SI2019-009

Vedrørende 8DB 355 013-331 (T1699) → 8DB 355 025-331 (T2633) / 8DB 355 025-341 (T2634)

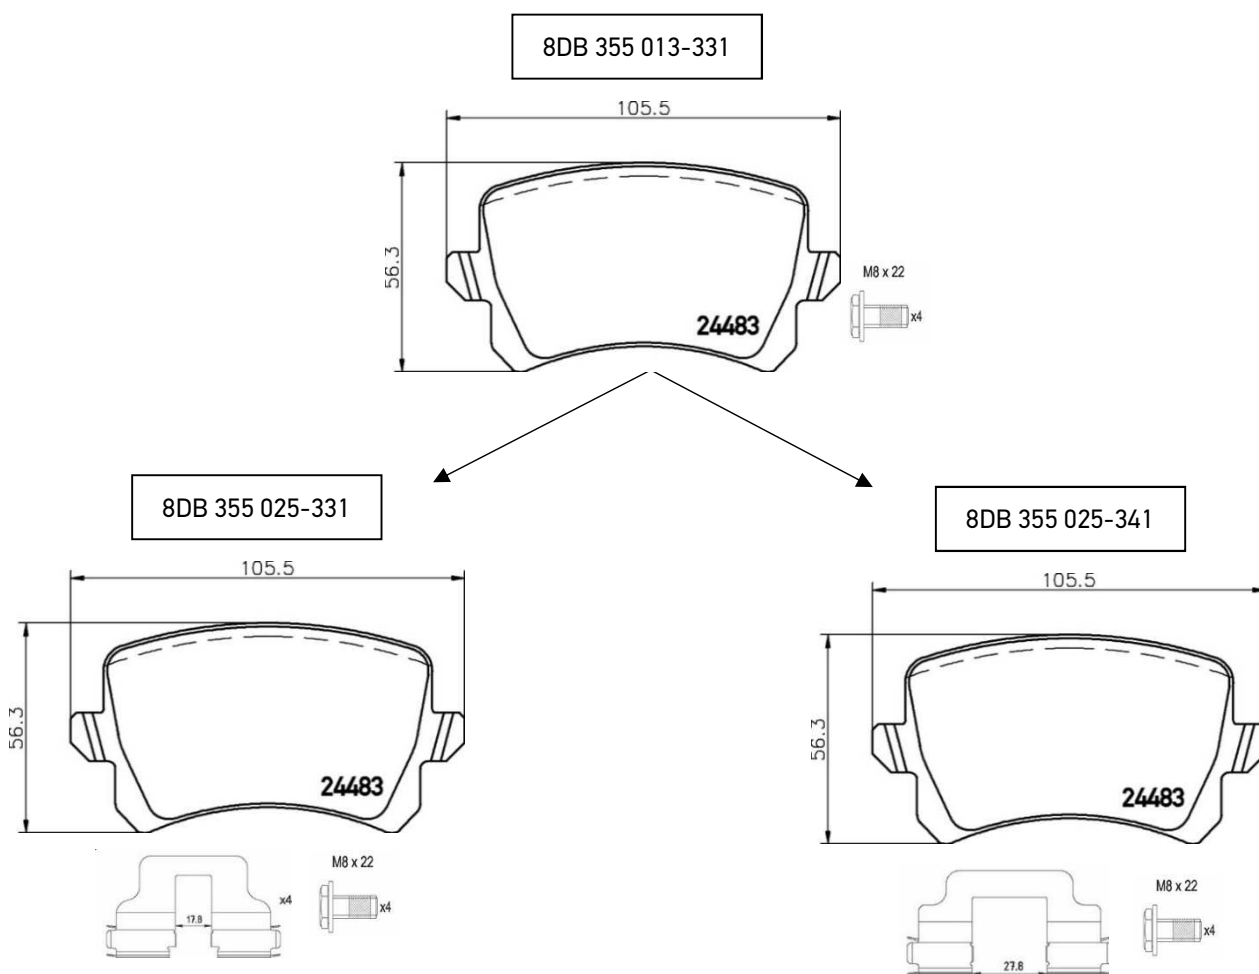
For at optimere produktspecifikationen for bremseklodssæt 8DB 355 013-331 og for at betone OE-egenskaberne er det besluttet at tilføje monteringssæt til sættet.

Afhængigt af bilens specifikation kræves der et af to monteringssæt. For at opfylde kravene bliver 8DB 355 013-331 opdelt i to forskellige reservedelsnumre, så kunderne let kan vælge det rette reservedelsnummer til det aktuelle behov.

8DB 355 013-331 erstattes af 8DB 355 025-331 (inkl. glideshims med 17,8 mm åbning) og 8DB 355 025-341 (inkl. glideshims med ca. 27,8 mm åbning). Se forskellene på illustrationerne herunder.
